PLAN LOCAL D'URBANISME

MODIFICATION N° 2

Pièce n° 1 : RAPPORT DE PRESENTATION

VU POUR ETRE ANNEXE A LA DELIBERATION DU :
4 DECEMBRE 2024

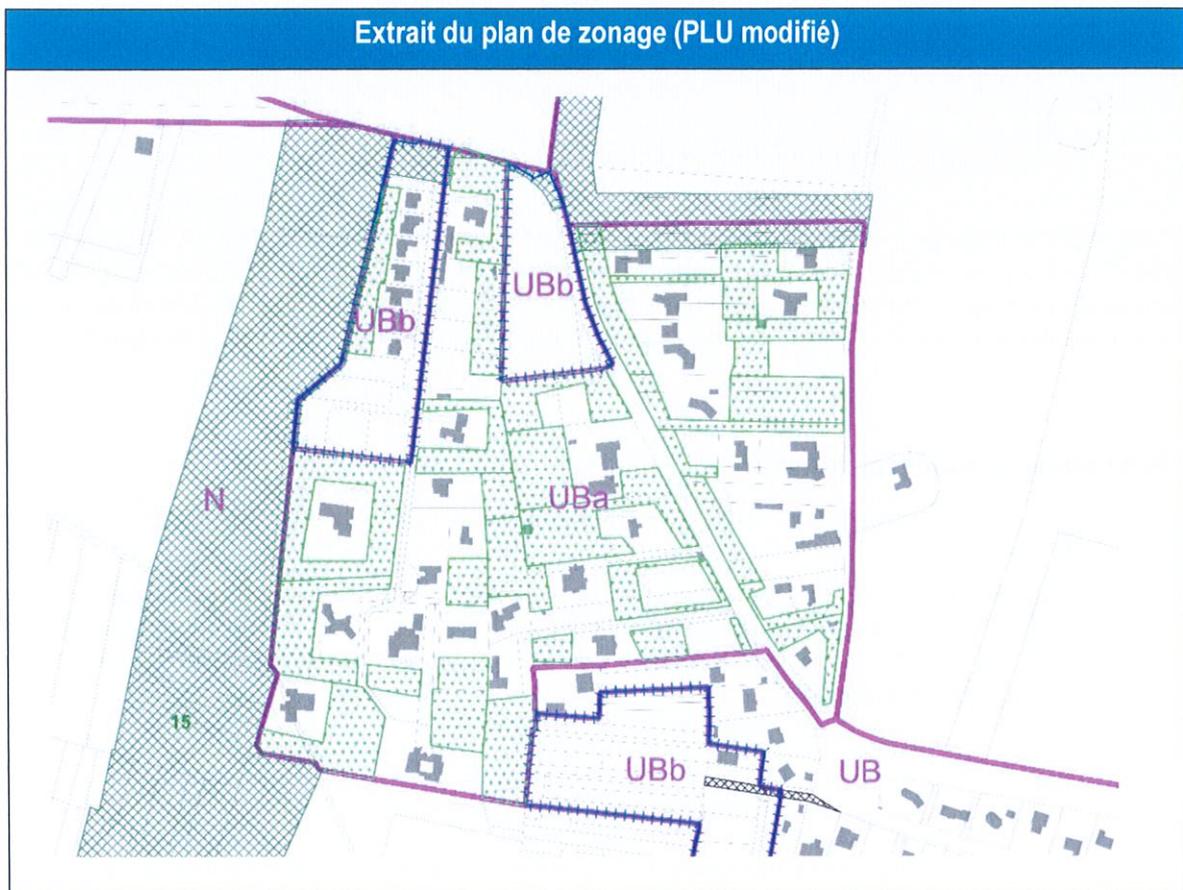
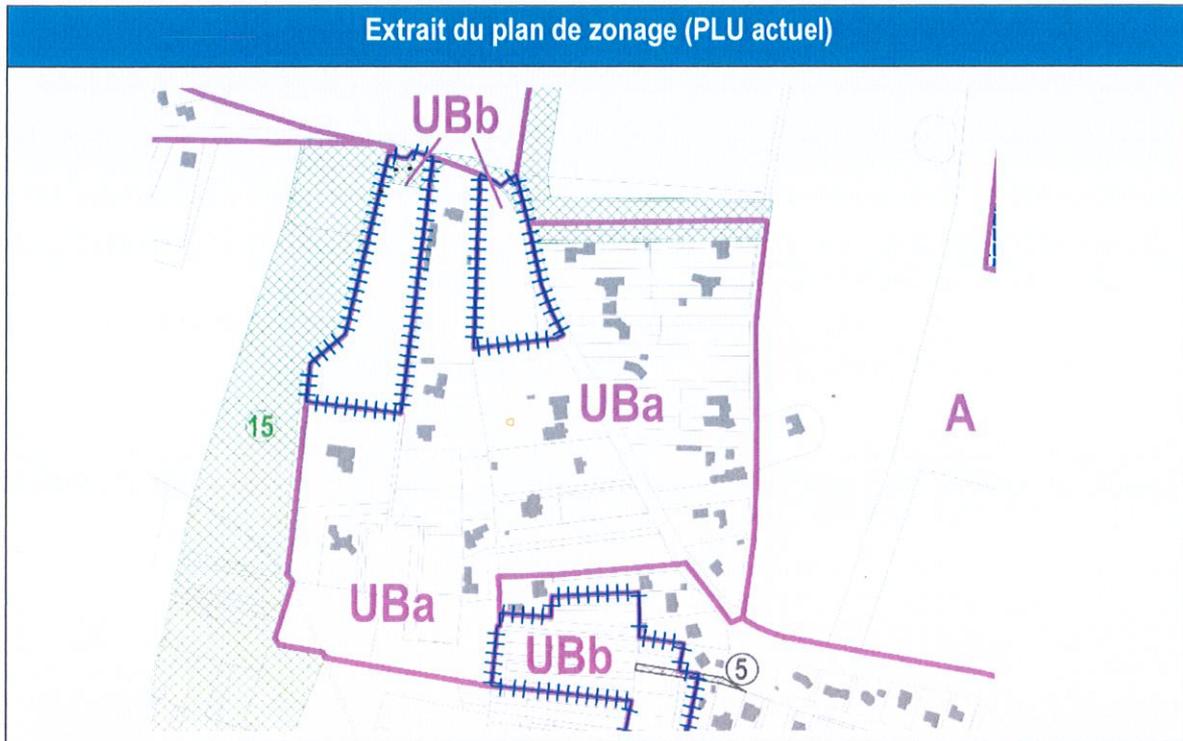
La modification n° 2 du PLU s'emploie à renforcer les dispositions précédentes notamment dans les secteurs particulièrement végétalisés et arborés, tels que l'entrée de ville nord de Santeny située à proximité immédiate de zones classées en ZNIEFF de type 1 et d'un corridor écologique repéré, en ajoutant de nouveaux espaces paysagers protégés (EPP) au titre de l'article L.151-23 du code de l'urbanisme dans les secteurs UBa et UBb.

L'instauration de ces EPP est proportionnée puisqu'elle ne concerne pas l'ensemble du territoire de la commune et qu'elle s'accompagne d'une possibilité de construction, notamment d'annexe et d'extension des constructions existante.

L'augmentation des surfaces d'EPP représente 0,5 % du territoire communal. Concernant les secteurs UBa et UBb, les pourcentages d'EPP sont bien inférieurs aux règles d'emprise au sol et d'obligations en matière de d'espaces libres et plantations.

L'instauration de ces EPP notamment sur la route de Marolles, permet aux nouvelles constructions de prévoir les accès côté chemin du Pré Fezard et d'éviter de couper davantage la piste cyclable qui longe le terrain.
